改善箇所説明図

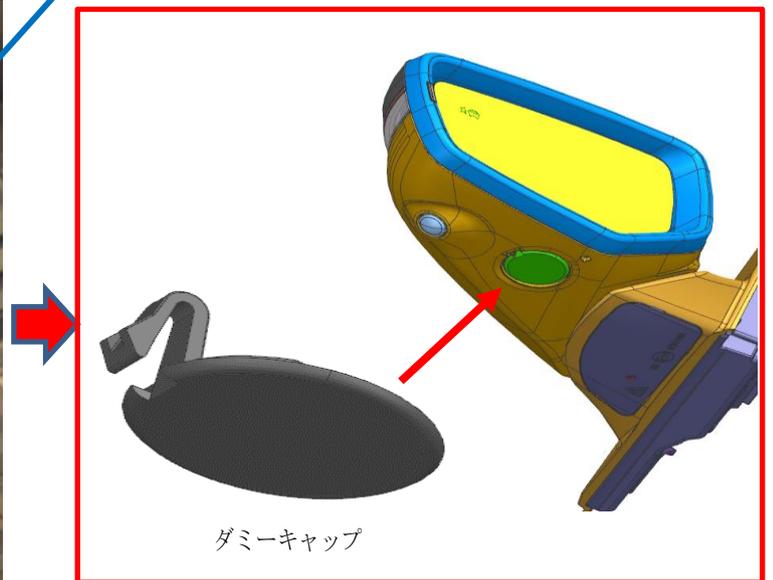
左右車室外後写鏡の車室外乗降支援灯において、取り付け位置が悪いため、車室外後写鏡を格納した際にランプの照明部が観察領域から直接見える。そのため、保安基準不適合となる。

全車両、乗降支援灯照明の配線を切断したうえで取りはずし、ダミーキャップに交換する。

運転席側 A ピラー(下側ドアヒンジの下)に白色ペイントを塗布する。
